Oggetto: Controdeduzioni al documento “Approfondimenti” di ENAC/Aertre -Ottobre 2018-.

Nota: nella pagina 7 del documento ENAC/AerTre denominato Approfondimenti viene scritto:

**ALLEGATO A2**

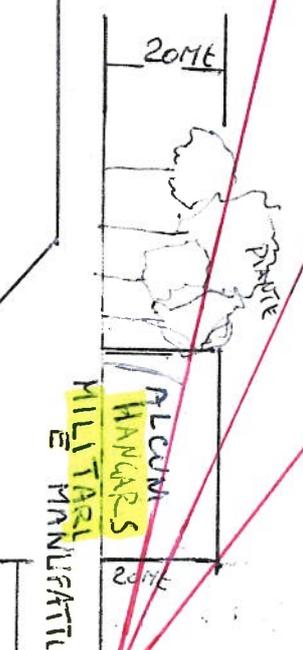
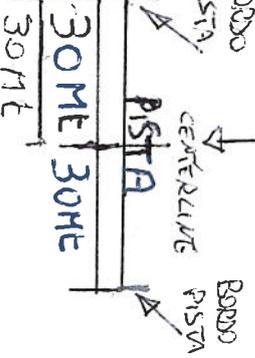
**NOTA IMPORTANTE:**

VEDERE COME LE TRE PROIEZIONI DI PENDENZA CHE RAGGIUNGONO LA PENDENZA CON VALORE DEL 41%. SFORNO, IN MODO INACCETTABILE, IL LIMITE DI PENDENZA PRESCRITTO DALLA NORMATIVA ENAC/140 A CAUSA DELL'ALTEZZA DEGLI HANGAR

Figure I-7-3-App-1. Noise abatement take-off climb — Example of a procedure alleviating noise close to the aerodrome (NADP 1)

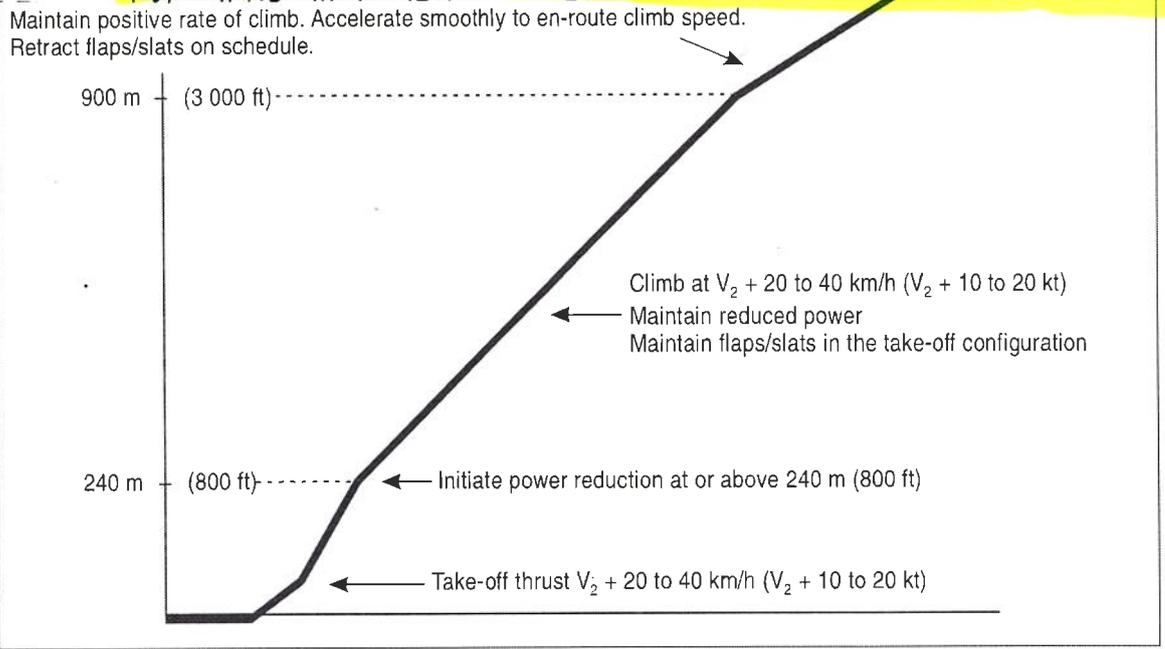
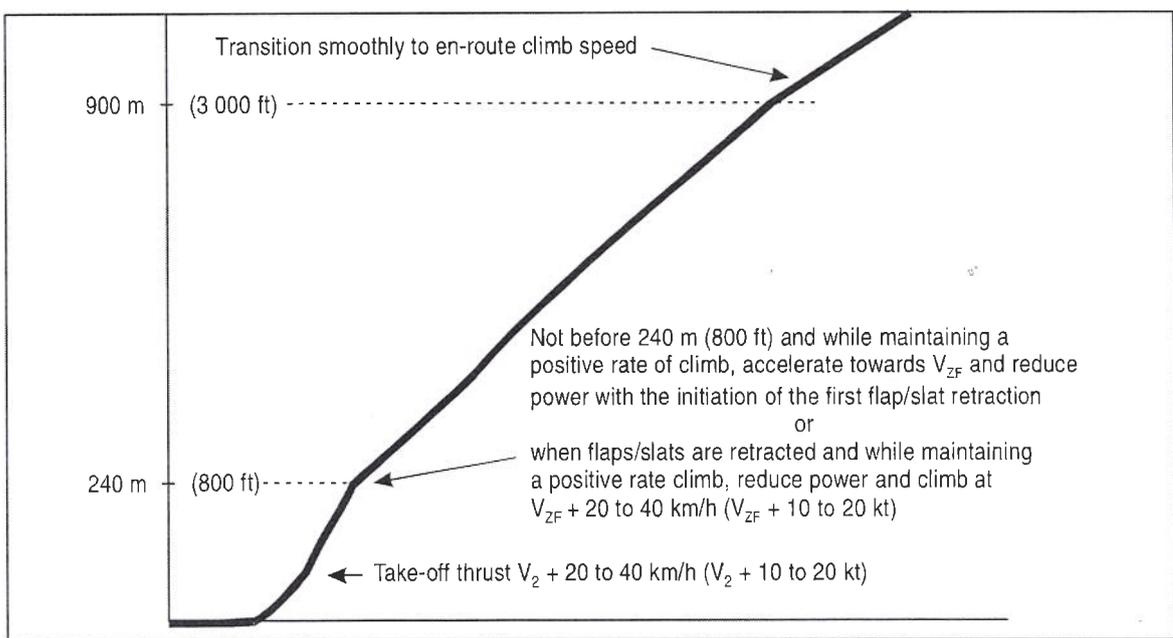
A TREVISO

NON SIANO APPLICATE PERCHÉ ENAC NON HA RICHIESTO AD ENAV DI PUBBLICARLE IN A.I.P.

ALLEGATO A2

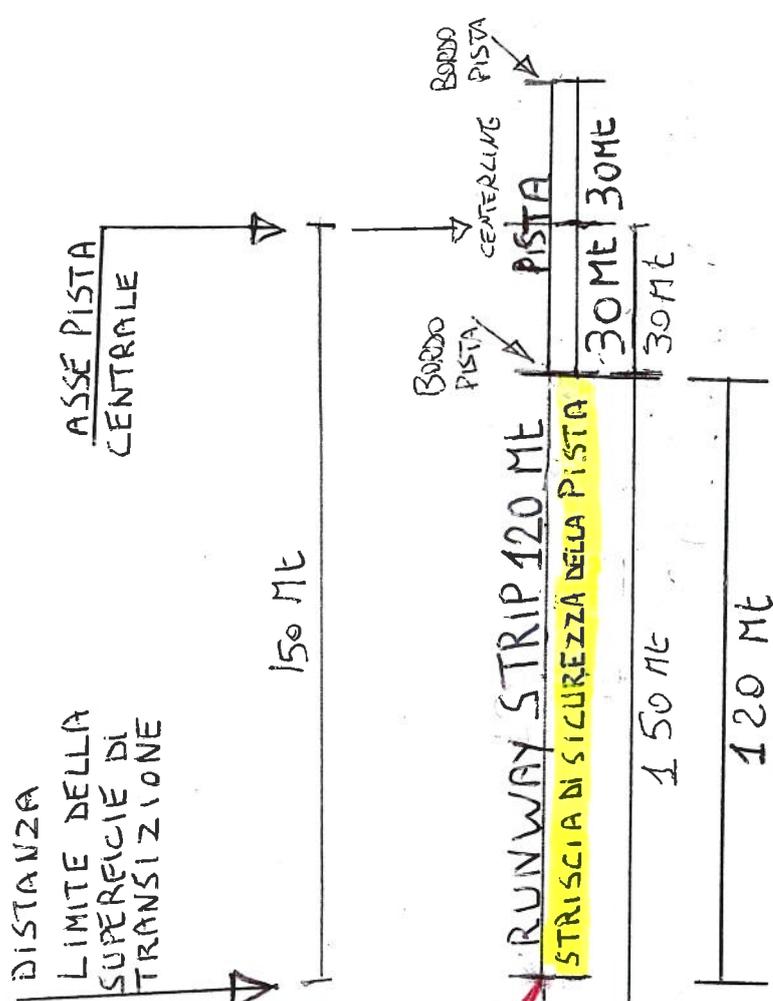
NOTA IMPORTANTE:

VEDERE COME LE TRE PROIEZIONI DI PENDENZA CHE RAGGIUNGO LA PENDENZA CON VALORE DEL 41% SFORANO, IN MODO INACCETTABILE, IL LIMITE DI PENDENZA PRESCRITTO DALLA NORMATIVA ENAC/ICAO A CAUSA DELL'ALTEZZA DEGLI HANGAR MILITARI SUL LATO SUD DELLA PISTA

ALLEGATO  
A 5

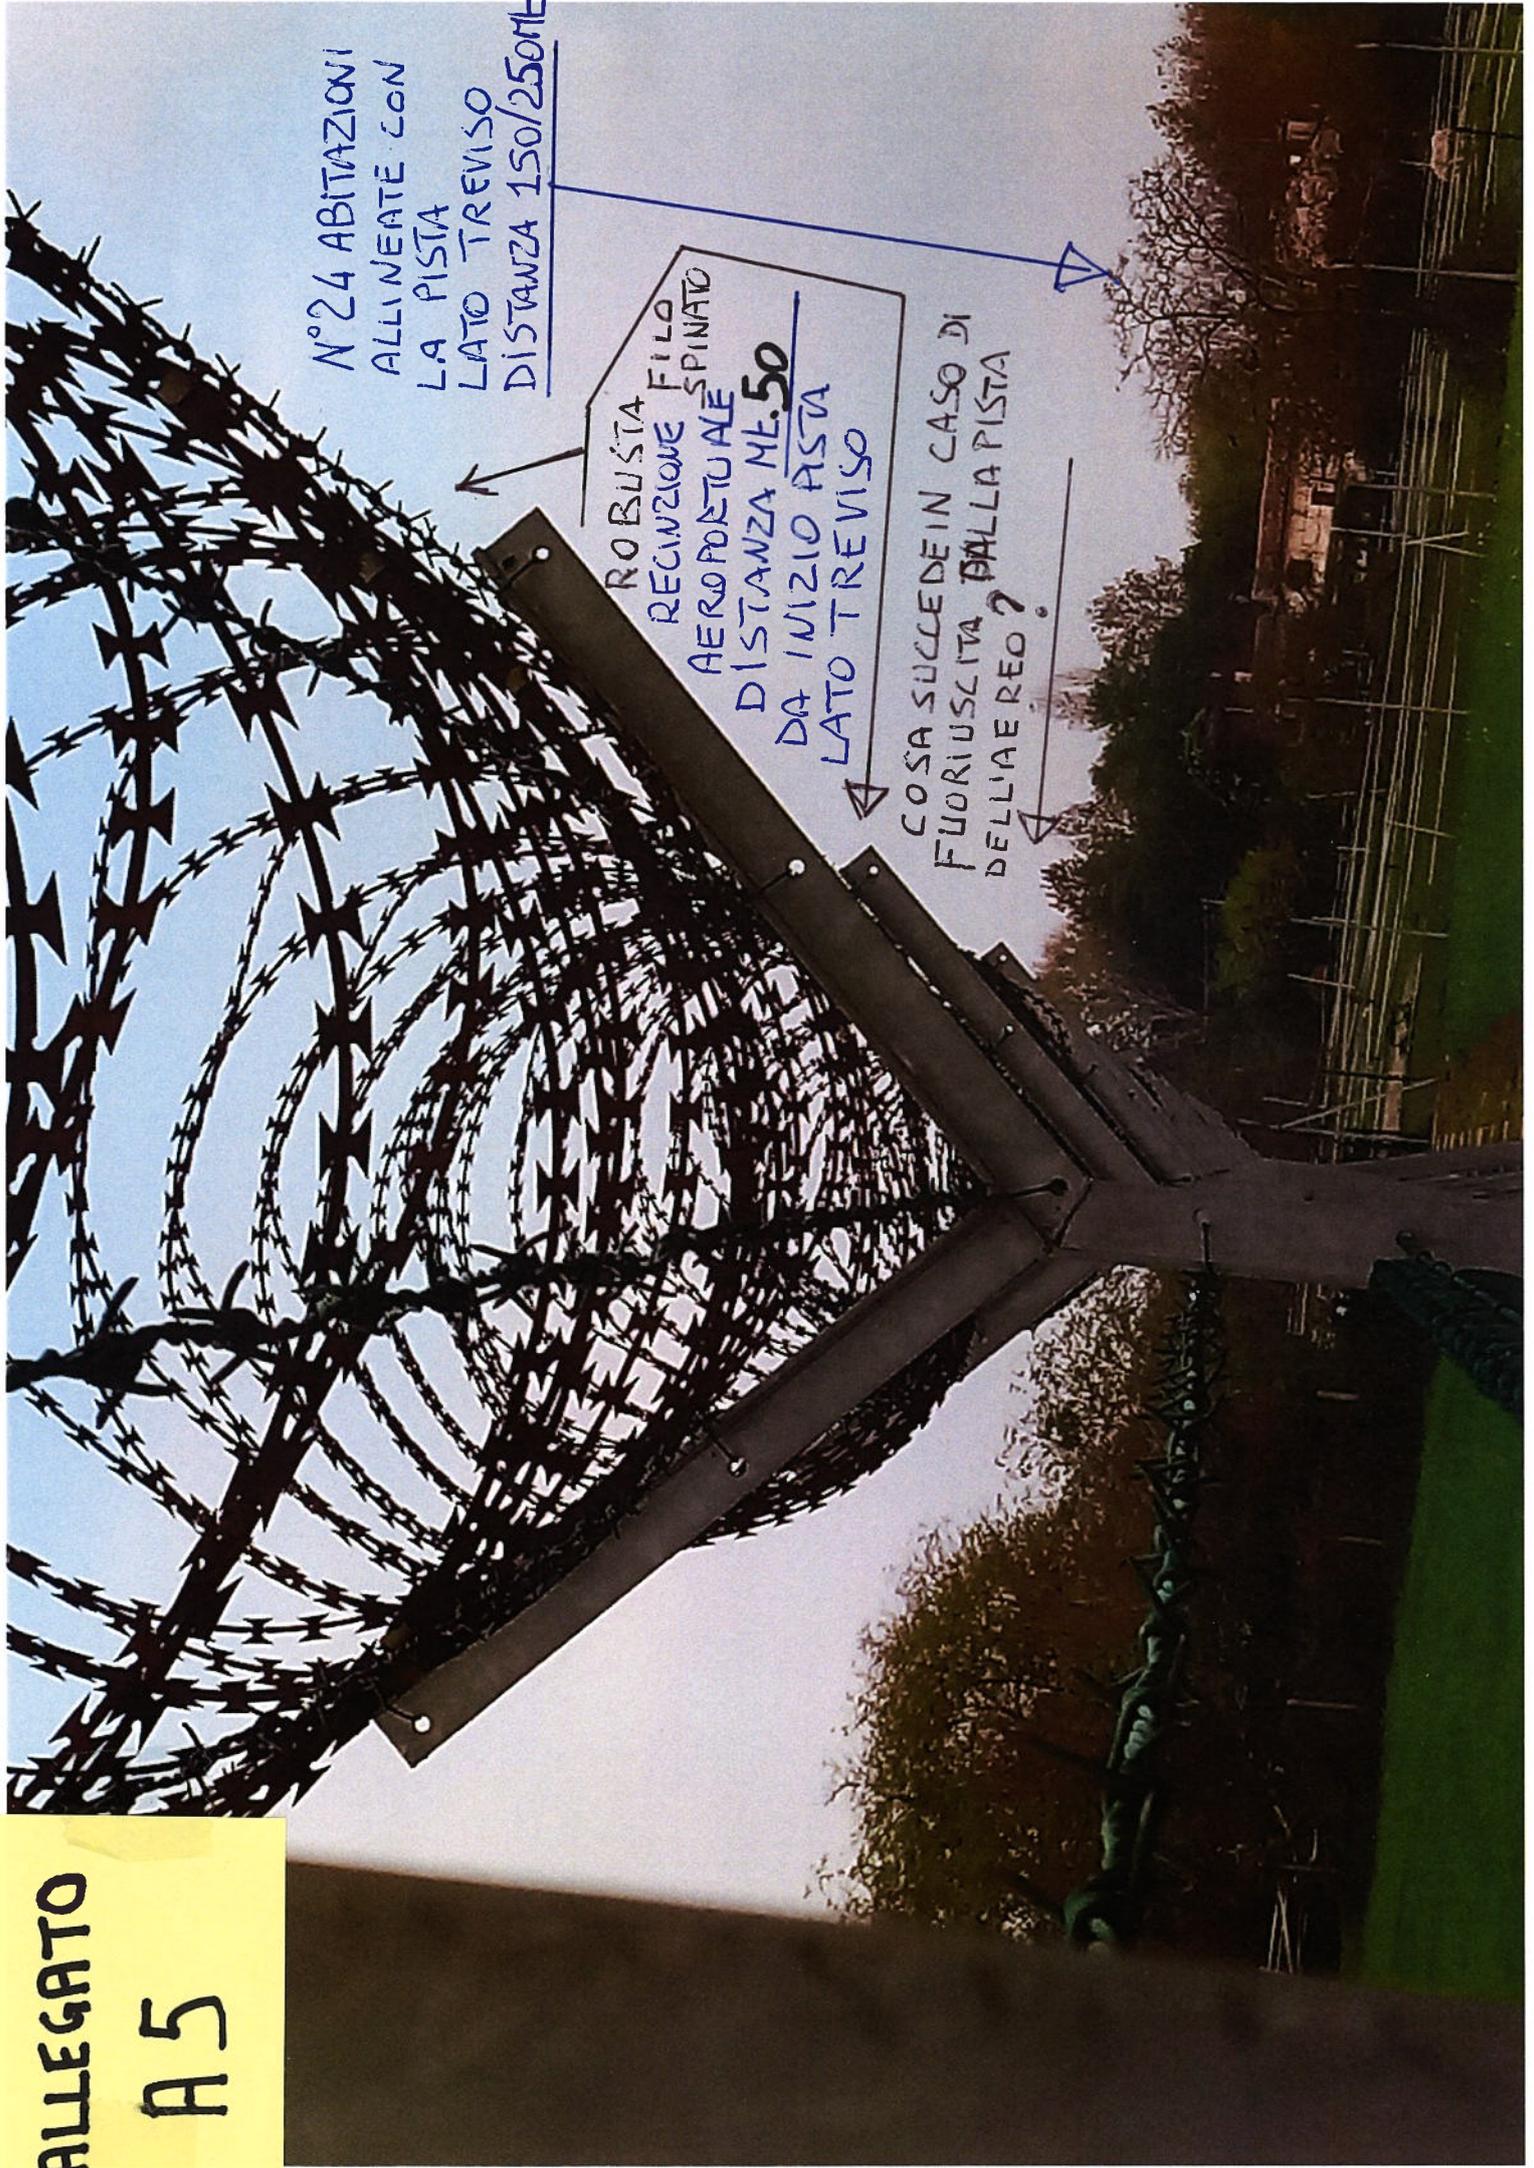
N° 24 ABITAZIONI  
ALLINEATE CON  
LA PISTA  
LATO TREVISO  
Distanza 150/250ME

ROBUSTA  
RECINZIONE  
AEROPORTUALE  
FILLO SPINATO  
Distanza ME. 50  
DA INIZIO PISTA  
LATO TREVISO

COSA SUCCEDDE IN CASO DI  
FUORIUSCITA DALLA PISTA  
DELL'AEREO?

GLI ALBERI ALTI DA 15 A 20 ME SONO  
DISTANTI MT 400 SUL CORTISSIMO FINALE  
DI PISTA 25

**ALLEGATO  
A 8**

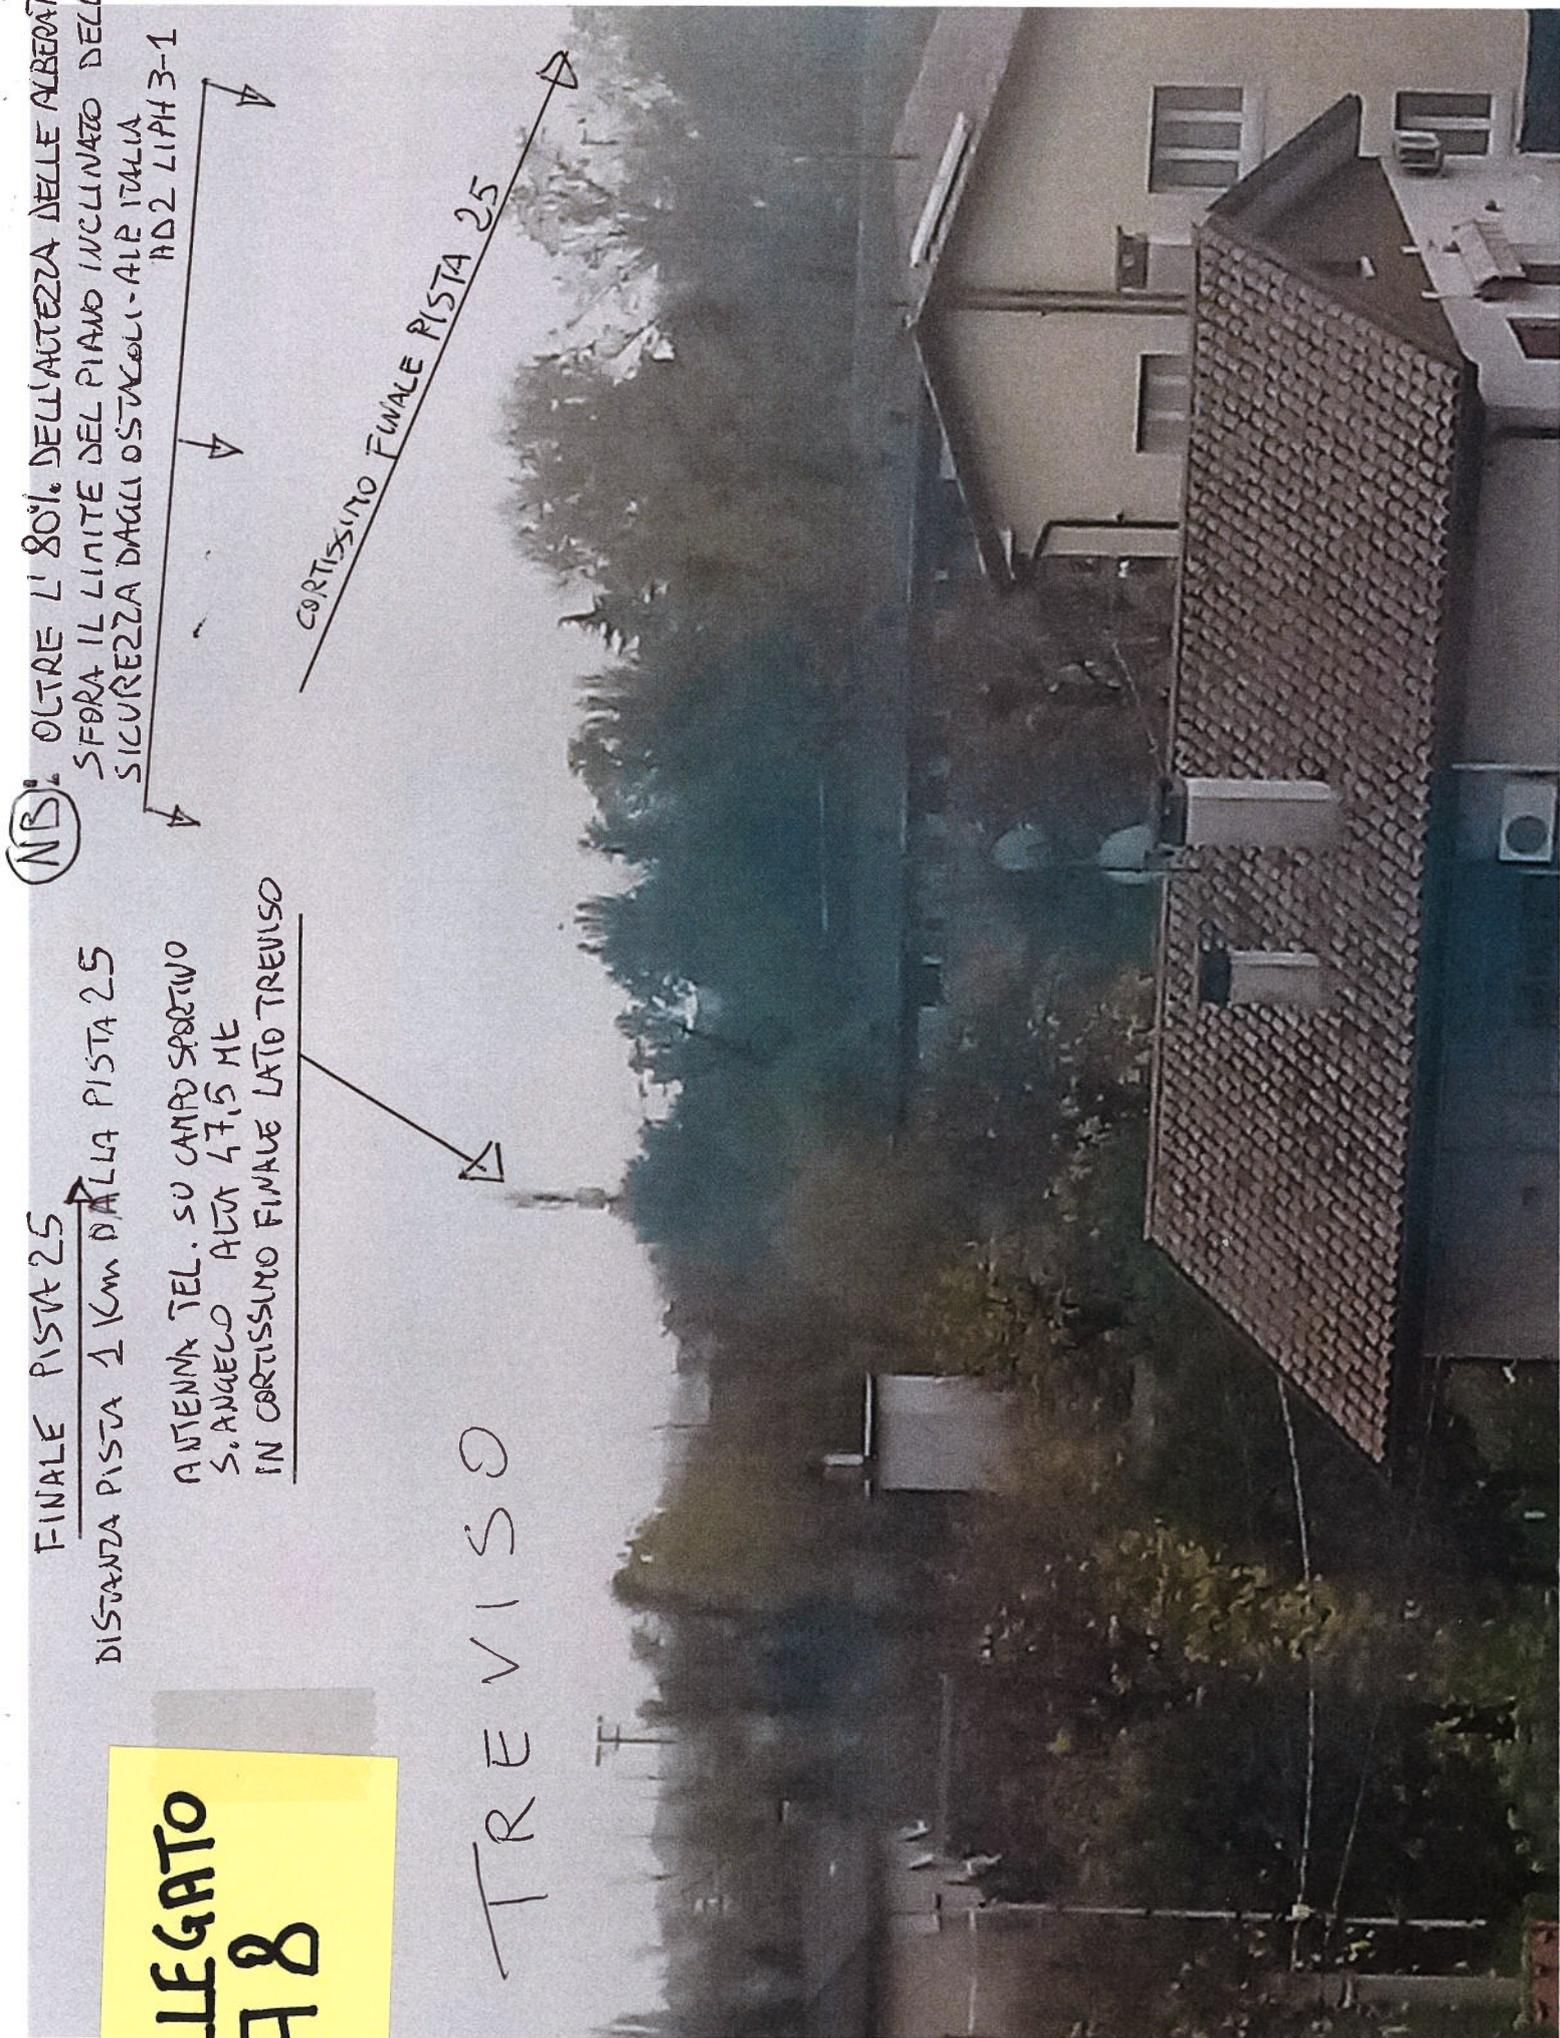
ANTENNA TEL. SU CAMPO SPORTIVO  
S. ANGELO ALTA 47,5 ME  
IN CORTISSIMO FINALE LATO TREVISO

**NS:** OLTRE L'80% DELL'ALTEZZA DELLE ALBERATURE  
SFORA IL LIMITE DEL PIANO INCLINATO DELLA  
SICUREZZA DAGLI OSTACOLI - AIE ITALIA  
HD2 LIPH 3-1
